変 更 前	変 更 後	変 更 理 由
<p>2.5 汚染水処理設備等 （中略）</p> <p>2.5.2 基本仕様 2.5.2.1 主要仕様 （中略）</p> <p>2.5.2.1.2 使用済セシウム吸着塔保管施設及び廃スラッジ貯蔵施設 （中略）</p> <p>(4) 使用済セシウム吸着塔一時保管施設（第三施設） 吸着塔保管体数 <u>3,648</u>体（多核種除去設備高性能容器，増設多核種除去設備高性能容器）</p> <p>（以下，省略）</p>	<p>2.5 汚染水処理設備等 （中略）</p> <p>2.5.2 基本仕様 2.5.2.1 主要仕様 （中略）</p> <p>2.5.2.1.2 使用済セシウム吸着塔保管施設及び廃スラッジ貯蔵施設 （中略）</p> <p>(4) 使用済セシウム吸着塔一時保管施設（第三施設） 吸着塔保管体数 <u>4,032</u>体（多核種除去設備高性能容器，増設多核種除去設備高性能容器）</p> <p>（以下，省略）</p>	<p>H I C 格納用ボックスカルバート保管体数の変更</p>

福島第一原子力発電所 特定原子力施設に係る実施計画変更比較表 (第III章 第3編 2.2.2 敷地内各施設からの直接線ならびにスカイシャイン線による実効線量)

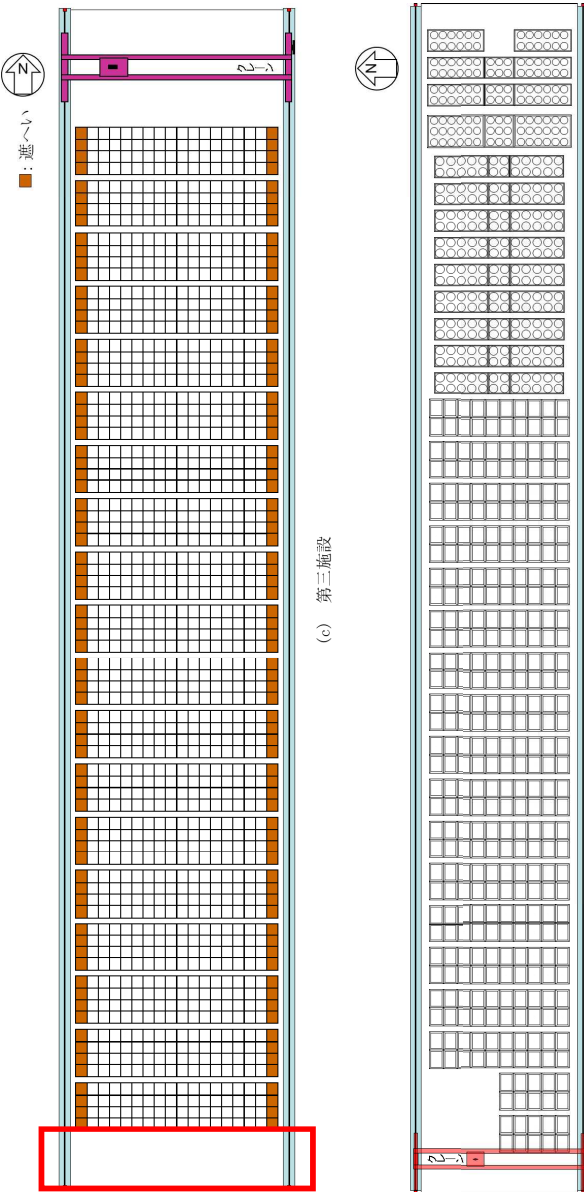
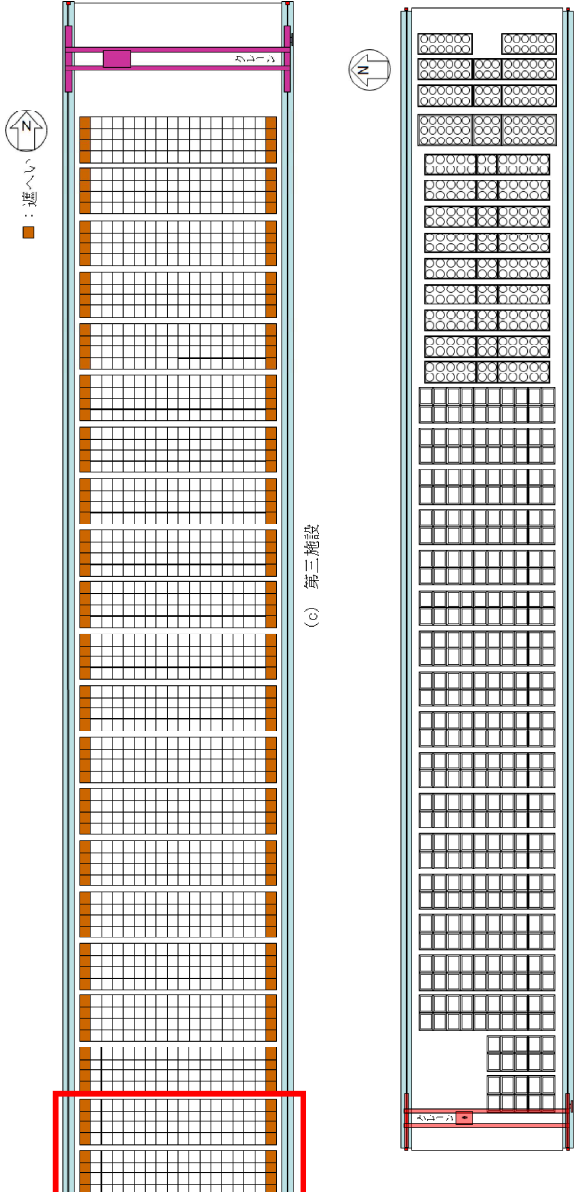
変更前	変更後	変更理由
<p style="text-align: center;">添付資料-2</p> <p style="text-align: center;">主要設備概要図</p> <p>(中略)</p>  <p style="text-align: center;">(c) 第三施設</p> <p style="text-align: center;">(d) 第四施設</p> <p style="text-align: center;">図-5 使用済セシウム吸着塔一時保管施設概要図 (2/2)</p> <p>(以下, 省略)</p>	<p style="text-align: center;">添付資料-2</p> <p style="text-align: center;">主要設備概要図</p> <p>(中略)</p>  <p style="text-align: center;">(c) 第二施設</p> <p style="text-align: center;">(d) 第四施設</p> <p style="text-align: center;">図-5 使用済セシウム吸着塔一時保管施設概要図 (2/2)</p> <p>(以下, 省略)</p>	<p>HIC格納用ボックスカルバート保管体数の変更に伴う図面更新</p>

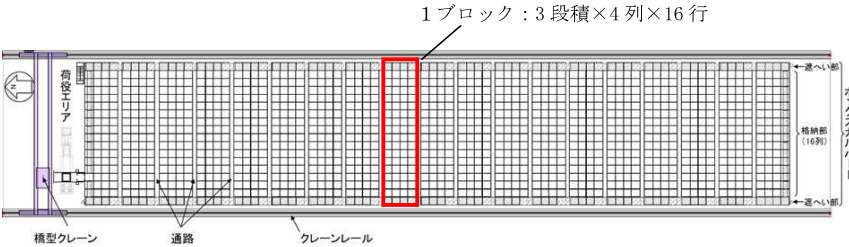
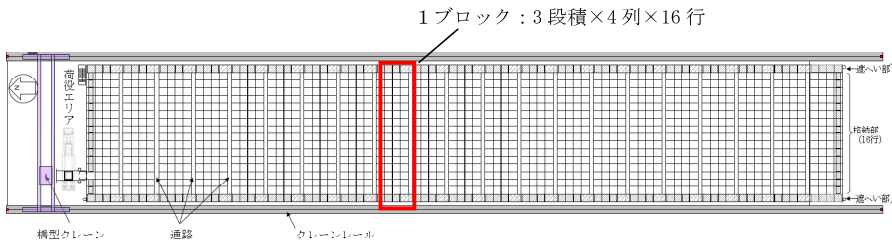
変 更 前	変 更 後	変 更 理 由
<p style="text-align: center;">添付資料-14</p> <p style="text-align: center;">使用済セシウム吸着塔一時保管施設（第三施設）</p> <p>（中略）</p> <p>2. 基本設計</p> <p>2.1 設計概要</p> <p>本施設はHICを取扱うための橋形クレーン、遮へい機能を有する蓋付きコンクリート製ボックスカルバート等により構成し、本施設におけるHICの貯蔵体数は3648基（3段積×4列×16行×19ブロック）とする（図1）。</p> <p>なお、万一のHIC落下破損による漏えい時にHICを移設して漏えい物の回収等を行えるよう、十分な移設スペースを第二施設及び第三施設に確保する。</p> <p>また、設置エリアを図2に示す。</p>  <p style="text-align: center;">第三施設（平面図）</p> <p>（中略）</p> <p style="text-align: center;">図1 第三施設概要</p> <p>（中略）</p>	<p style="text-align: center;">添付資料-14</p> <p style="text-align: center;">使用済セシウム吸着塔一時保管施設（第三施設）</p> <p>（中略）</p> <p>2. 基本設計</p> <p>2.1 設計概要</p> <p>本施設はHICを取扱うための橋形クレーン、遮へい機能を有する蓋付きコンクリート製ボックスカルバート等により構成し、本施設におけるHICの貯蔵体数は4032基（3段積×4列×16行×21ブロック）とする（図1）。</p> <p>なお、万一のHIC落下破損による漏えい時にHICを移設して漏えい物の回収等を行えるよう、十分な移設スペースを第二施設及び第三施設に確保する。</p> <p>また、設置エリアを図2に示す。</p>  <p style="text-align: center;">第三施設（平面図）</p> <p>（中略）</p> <p style="text-align: center;">図1 第三施設概要</p> <p>（中略）</p>	<p>HIC格納用ボックスカルバート保管体数の変更</p> <p>HIC格納用ボックスカルバート保管体数の変更に伴う図面更新及び記載の適正化</p>

図6 ボックスカルパートおよびHIC概要図

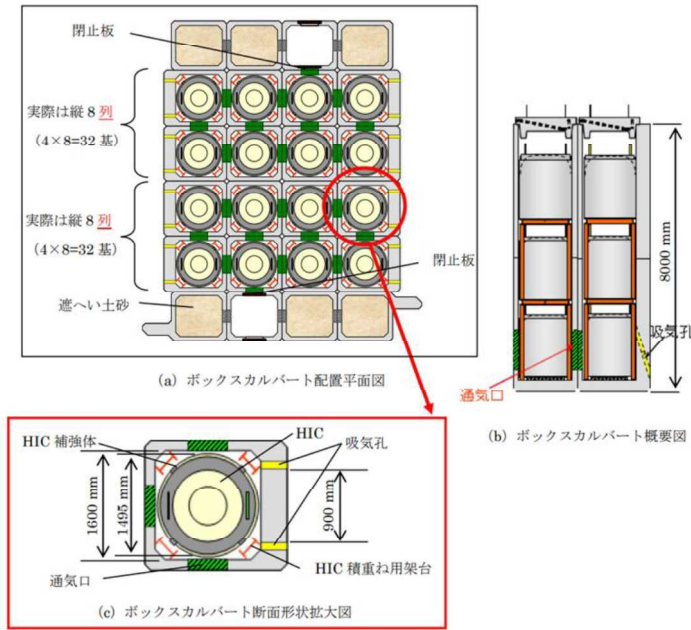
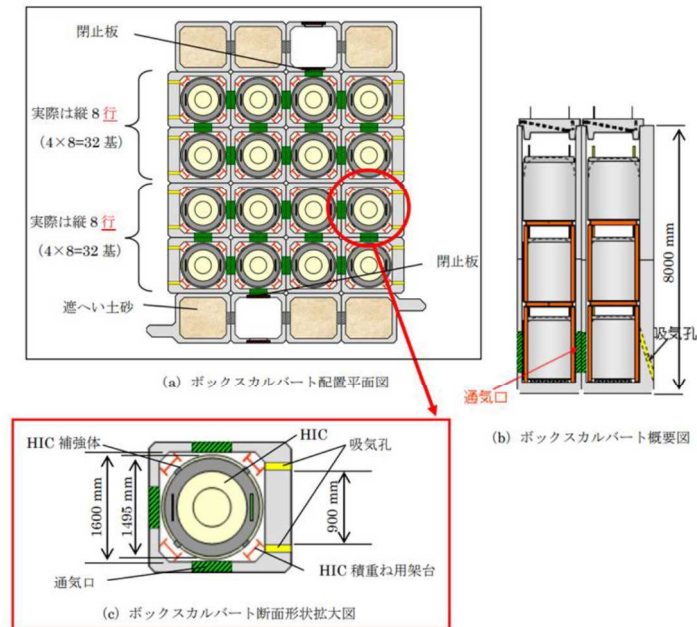
HIC格納用ボックスカルパート保管体数の変更に伴う図面更新及び記載の適正化
